**Planfeststellungsverfahren für das Bauvorhaben ABS/NBS Stuttgart - Singen -  
Grenze D/CH, Abschnitt Nord PfA 1 - Pfaffensteigtunnel, geschlossene Bauweise  
(Geschäftszeichen: 59170-591ppw/119-2024#002)**

Einwendung

## ***Ungenügender Brandschutz im Pfaffensteigtunnel***

Abb. 1: Interpolation der Verrauchungszeiten für den Pfaffensteigtunnel und die verengten S21-Tunnel aus den Werten internationaler Fachartikel.

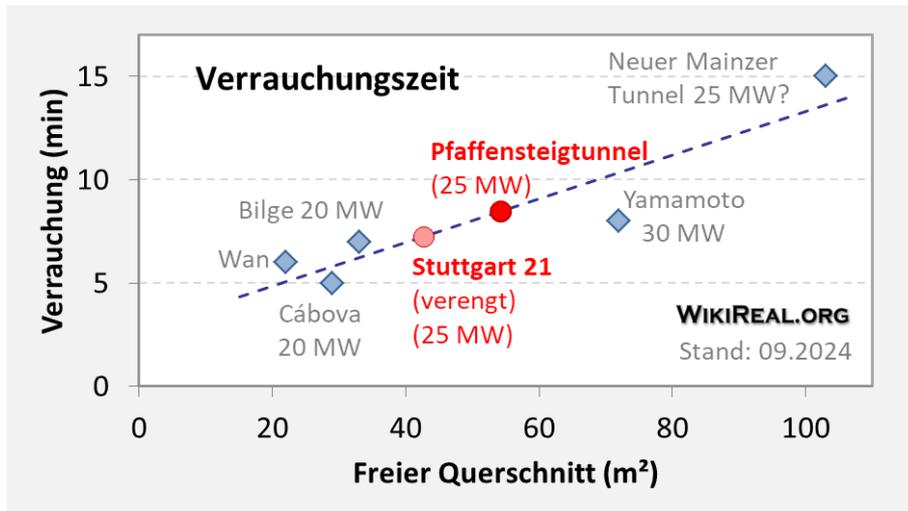
**Antrag 5:** Die Vorhabenträgerin möge erläutern, wenn 103 m<sup>2</sup> in rund 15 Min. verrauchen (bei einem Brand mit 25 MW Brandleistung), welche Zeit nimmt sie an für die Verrauchung eines Tunnels mit 54,3 m<sup>2</sup> freiem Querschnitt (Pfaffensteigtunnel), wie auch von 43 m<sup>2</sup> (verengte S21-Tunnel s.u.) bei dem inzw. anzusetzenden Bemessungsbrand mit 53 MW.

In Ermangelung von Verrauchungszeiten von Seiten der DB soll aus Literaturwerten eine Abschätzung getroffen werden.<sup>16</sup> Es ergeben sich 8-9 Min. (Pfaffensteigtunnel) und 7-8 Min. (S21-Tunnel).

**Antrag 6:** Die Vorhabenträgerin möge im Bestreitensfall der hier abgeschätzten Verrauchungszeiten eine nachvollziehbare, den anerkannten Regeln der Technik genügende Ermittlung der Verrauchungszeiten des Pfaffensteigtunnels und der verengten S21-Tunnel liefern.

Abb. 2. „Worst credible“-Szenarien am Beispiel der verengten S21-Tunnel. Szenario 1: Ein Querschlag vom Feuer bzw. Rauch blockiert. Szenario 2: Feuer am Zugende, die Passagiere müssen vor dem Querschlag einen Engpass durchströmen (vgl. auch Abb. 3).

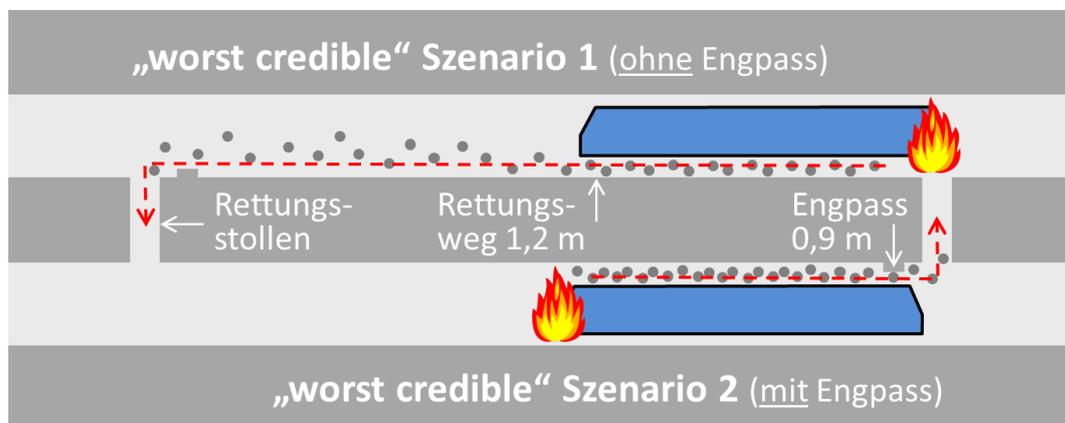
Damit wird bestätigt, dass das „worst credible“ Szenario maßgeblich ist, das bspw. auch der vfdB verlangt.<sup>10</sup> Für Stuttgart 21 wurden vom Autor bisher zwei relevante „worst credible“ Szenarien identifiziert, die die jeweils längsten Evakuierungszeiten liefern:<sup>11</sup>

Für den Fehmarnbelt-Tunnel wurde bspw. das „worst credible“ Szenario 1 als „plausibles »worst case«-Szenario“ angesetzt.<sup>12</sup> Dies wäre auch für den Pfaffensteigtunnel anzusetzen, sofern hier nicht auch noch einengende Einbauten wie bei den S21-Tunneln hinzukommen.

**Antrag 7:** Die Vorhabenträgerin möge darstellen, was als „worst credible“ Szenario für den Pfaffensteigtunnel anzusetzen ist. Sind auch hier die „worst credible“ Szenarien 1 und 2 (Abb. 3) relevant, oder nur 1? Sollte die Vorhabenträgerin sich hierzu nicht äußern, möge das EBA darlegen, inwieweit die vorgelegte Planung ein „worst credible“ Szenario berücksichtigt, bzw. wie die vom DZSF formulierten Anforderungen an die zu berücksichtigenden Szenarien erfüllt sind.

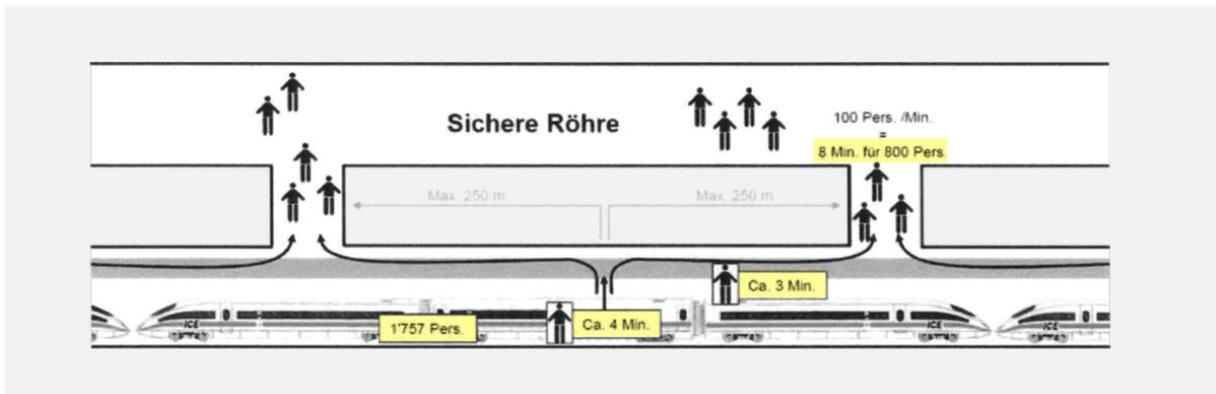
Die vermeintliche Unabhängigkeit der Selbstrettung von der Personenzahl bzw. widerspricht den Grundsätzen der Brandschutzplanung. Man vergleiche die übliche Personenobergrenze für Veranstaltungsräume. Auch die DB setzt ganz selbstverständlich einen mit der Personenzahl steigenden Zeitbedarf der Evakuierung an (s.u. Abb. 3: „100 Pers./Min.“ durch eine Fluchttür eines Querschlags).

bspw. vom „Brandschutzleitfaden für Gebäude des Bundes“ für Gebäude der „Eisenbahnen des Bundes“ angesetzt.<sup>16</sup> Und auch die DB arbeitet mit dieser Methode für Stuttgart 21 (s. nachf. Abb. 3).<sup>17</sup>
